**Nota van zienswijzen en ambtshalve wijzigingen**

**Ontwerpbestemmingsplan Bedrijventerrein  
Hoogveld-Zuid**

**Gemeente Maashorst**

**Oktober 2024**

Doorsnede westelijke groenzone

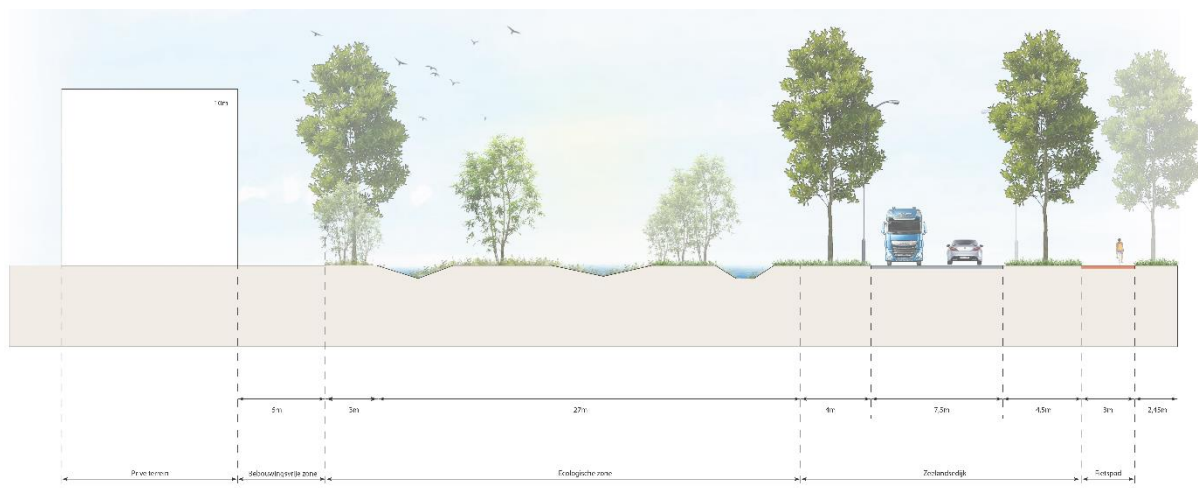
Geconstateerd wordt dat agrarisch gebied aan de noordkant van Volkel en de buurtschappen Kleuter, Hoogveld en Lankes verdwijnen door oprukkende industrie. Beloofde aanplant bedoeld om minder representatieve bedrijfsbebouwing aan het oog te onttrekken is er niet gekomen. De gevolgen voor de beeldkwaliteit en landschappelijke inpassing zijn desastreus.

Aan de west- en oostzijde van het bedrijventerrein Hoogveld-Zuid wordt geïnvesteerd in een groene overgangszone naar het landelijk gebied. Om de bebouwing van het bedrijventerrein aan het zicht te onttrekken wordt aan de westzijde een ten minste 8 meter brede opgaande bossingel aangeplant binnen de 20 meter brede groenstrook. Aan de oostzijde wordt, als aanpassing op het ontwerp bestemmingsplan, binnen de 30 m brede ecologische zone een ten minste 3 m brede opgaande bossingel aangeplant. De aanleg en het beheer van de bossingels is erop gericht dat het groen een uitgroeihoogte heeft van 10 à 12 meter.

In het onderhavige bestemmingsplan is een voorwaardelijke verplichting opgenomen waarin bepaald is dat de gronden met de bestemming bedrijventerrein niet gebruikt mogen worden voordat voldaan is aan de aanleg en instandhouding van de groenzones aan de oost- en westzijde van het plangebied. Het is hiermee niet mogelijk om bedrijfsbebouwing op te richten zonder dat de groenzone wordt aangelegd. Verder wordt verwezen naar de beantwoording onder 1.2.

Hieronder is een indicatie weergegeven hoe de landschappelijke inpassing aan de oost- en westzijde van het plangebied eruit kan komen te zien.

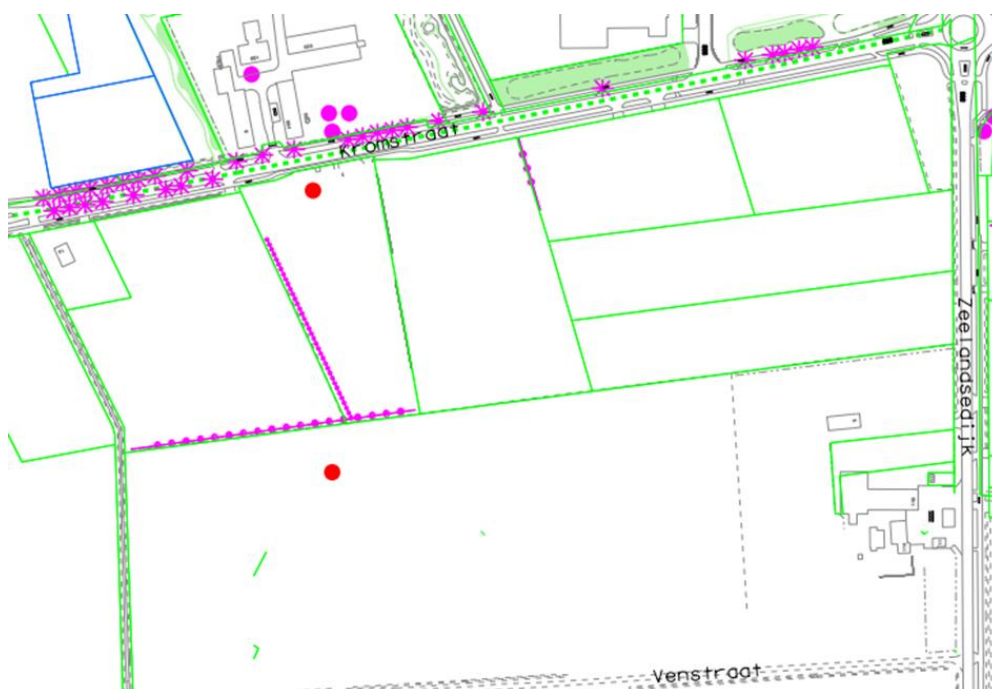
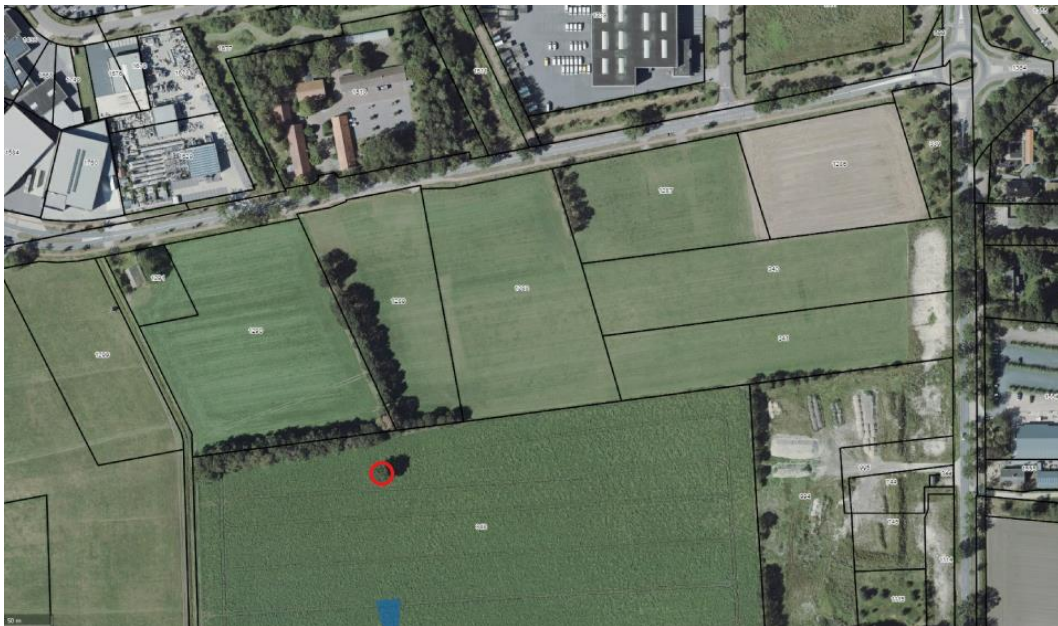
Het plan geeft aan dat de bestaande groenstructuren en ecologische waarden zoveel mogelijk moeten worden behouden en worden ingepast in de toekomstige stedenbouwkundige structuur van het bedrijventerrein. De bestaande houtwallen en de twee monumentale bomen binnen het plangebied zijn als "beschermd" aangeduid op de gemeentelijke lijst voor beschermde houtopstand. Deze borging dient als zodanig dan ook beschreven te zijn wat nu niet het geval is.

Op onderstaande afbeelding zijn twee monumentale bomen (rode stip) aangeduid en zijn bestaande houtwallen (roze lijnen) aangeduid. De noordelijke monumentale boom nabij de Kromstraat is rond 2017/2018 vermoedelijk vanwege de slechte staat gekapt. De aangeduide monumentale boom die ten zuiden van de bestaande houtwal is gelegen (eik) kan behouden blijven. Deze ligt in een groenstrook naast een toekomstige ontsluitingsweg. Om de monumentale boom goed te kunnen beschermen wordt het bouwvlak verkleind waardoor circa 5 m tot de huidige boomkroonprojectie onbebouwd blijft. Verder wordt er in de regels een aanlegvergunningstelsel opgenomen om te voorkomen dat de gronden onder de boomkroonprojectie worden verhard of dat er bepaalde werkzaamheden uitgevoerd kunnen worden welke de monumentale boom kunnen beschadigen.

De houtwal kan voor het overgrote deel behouden blijven in de berm van het nieuwe plan. Vanwege de aanleg van een nieuwe ontsluitingsweg wordt een klein deel van de houtwal verwijderd. Om het overgrote deel van de bomenrij te behouden, wordt de bestemmingsgrens van de bestemmingen Groen, Verkeer en Bedrijventerrein enkele meters in noordelijke richting verschoven.

*Doorsnede westelijke groenzone*

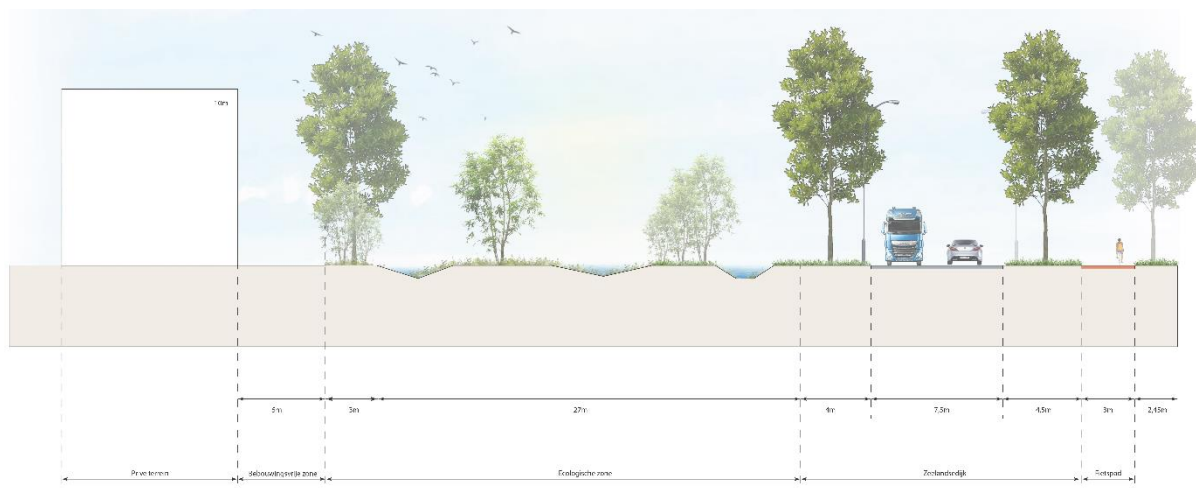
De geplande situering van de ontsluitingswegen binnen het plangebied hebben nadelige gevolgen voor de beeldkwaliteit aan de buitenranden. De Kromstraat wordt als primaire ontsluitingsweg aangemerkt. Uit het stedenbouwkundige plan is op te maken dat gekozen is voor de ontsluiting van het terrein door middel van twee toegangen aan de Kromstraat. De oostelijke toegangsweg buigt in westelijk richting af en sluit aan op de andere ontsluitingsweg. De voorkanten van de bedrijven zijn aan de ontsluitingswegen binnen het terrein voorzien. Dit betekent dat de representatieve entrees voornamelijk aan de binnenzijde zijn gesitueerd en zij- en achterkanten van de bebouwing in het zicht langs de doorgaande structuren aan de buitenranden. Dit betekent dat veelal minder representatieve zij- en achterkanten van bedrijven met opslagfaciliteiten in de buitenlucht naar het omliggende landschap gericht zijn. Het plan geeft aan dat alleen aan Zeelandsdijk en de Kromstraat sprake dient te zijn van representatieve zijdes. De randen van het bedrijventerrein dienen daarentegen juist een zo best mogelijke ruimtelijke inpassing te krijgen.

Minder representatieve achterkanten van bedrijfshallen met opslagfaciliteiten van goederen in de buitenlucht doen op voorhand de beeldkwaliteit geweld aan. De beeldkwaliteit van de bedrijfsbebouwing kan, gezien vanuit het buurtschap Lankes, Venstraat, Zeelandsdijk en Kromstraat, niet worden gewaarborgd met de geplande 'groene' structuren te meer dat deze voor een deel ook 'blauw' worden ingericht. Een bestaande A-watergang, wadi's en poelen beslaan een groot deel van de groene buffer waardoor de aanpalende bedrijfsbebouwing met achtererven en vaak rommelige opslagfaciliteiten vanaf de buitenrand onvoldoende afgeschermd worden en dus zichtbaar blijven vanuit het omliggende landschap of openbare weg. Dit is voor het veilig stellen van de beeldkwaliteit onaanvaardbaar. De minder representatieve achterkanten dienen volledig aan het oog onttrokken te worden. Alleen dan kan het 'verrommelings-effect' naar de omgeving toe worden voorkomen. Dus veel ruimte inpassen voor groene buffers van voldoende omvang waarbij de breedte van de groenzone en dichtheid/hogte beplanting essentieel zijn. Een breedte van 20 meter is aan de buitenranden absoluut ontoereikend.

Groene buffers dragen bij aan de beeldkwaliteit maar kunnen afzichtelijke bedrijfsbebouwing of rommelige bedrijfserven niet voldoende afschermen van de omgeving. Het duurt jaren voordat een groenbuffer enige volume heeft en de geplande breedte van slechts 20 meter biedt dan ook geen garantie. De beeldkwaliteit van bedrijfsbebouwing waarvan de achterkant op de omgeving is georiënteerd, is onvoldoende van het gewenste niveau.

Aan de westzijde van het bedrijventerrein Hoogveld-Zuid wordt geïnvesteerd in een groene overgangszone naar het landelijk gebied en buurtschap Lankes. Om de bebouwing van het bedrijventerrein vanuit het buurtschap aan het zicht te onttrekken wordt een ten minste 8 meter brede opgaande bossingel aangeplant binnen de 20 meter brede groensingel. De aanleg en het beheer hiervan is erop gericht dat het groen een

uitgroeihogte heeft van 10 à 12 meter. De oprichting en instandhouding van dit groenelement is middels een voorwaardelijke verplichting geborgd in de regels van het bestemmingsplan. Zicht op de bedrijfsactiviteiten vanuit deze zijde van het plangebied wordt hiermee zowel op grotere afstand (bomen met een hoogte van ca. 10-12 meter) als op een korte afstand (struikvormers) tot een minimum beperkt.

Aan de oostzijde van het bedrijventerrein ligt een 30 meter brede ecologische zone die geheel natuurlijk is ingericht. Dit zorgt voor een buffer tussen de Zeelandsedijk en het bedrijventerrein. Aan deze zijde wordt een verplichte opgaande groene rand van 3 m aangelegd op de grens van de uitgeefbare percelen naar de ecologische zone. De aanleg en het beheer hiervan is erop gericht dat het groen een uitgroeihogte heeft van 10 à 12 meter.

Hieronder is een indicatie weergegeven hoe de landschappelijke inpassing aan de westzijde van het plangebied eruit kan komen te zien.

*Doorsnede westelijke groenzone*

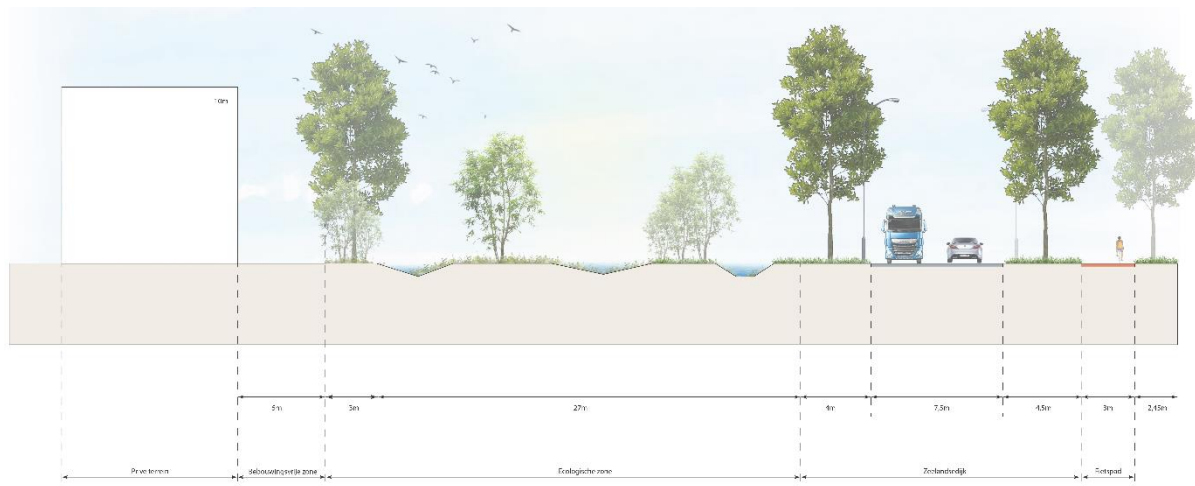
In het gebied tussen de Venstraat en de houtwal op de vroegere Breestraat staat een solitaire eik. Deze moest na de ruilverkaveling gehandhaafd blijven. Deze is nu niet meer ingetekend maar dient wel gehandhaafd te blijven.

In het concept ontwerp bestemmingsplan was een groenzone aan de westzijde van het plan opgenomen van 10 m breed. Naar aanleiding van de omgevingsdialoog is de groenzone verbreed naar 20 m. Hierdoor blijft er minder uitgeefbare grond uit voor bedrijventerrein.

In het onderhavige bestemmingsplan is een voorwaardelijke verplichting opgenomen waarin bepaald is dat de gronden met de bestemming bedrijventerrein niet gebruikt mogen worden voordat voldaan is aan de aanleg en instandhouding van de groenzone aan de westzijde van het plangebied. Het is hiermee niet mogelijk om bedrijfsbebouwing op te richten zonder dat de groenzone wordt aangelegd. Ook voor de oostzijde wordt een voorwaardelijke verplichting opgenomen.

Aan de west- en oostzijde van het bedrijventerrein Hoogveld-Zuid wordt geïnvesteerd in een groene overgangszone naar het landelijk gebied. Om de bebouwing van het bedrijventerrein aan het zicht te onttrekken wordt aan de westzijde een ten minste 8 meter brede opgaande bossingel aangeplant binnen de 20 meter brede groenstrook. Aan de oostzijde wordt binnen de 30 m brede ecologische zone een ten minste 3 m brede opgaande bossingel aangeplant. De aanleg en het beheer van de bossingels is erop gericht dat het groen een uitgroeihoogte heeft van 10 à 12 meter.

Hieronder is een indicatie weergegeven hoe de landschappelijke inpassing aan de westzijde van het plangebied eruit kan komen te zien.
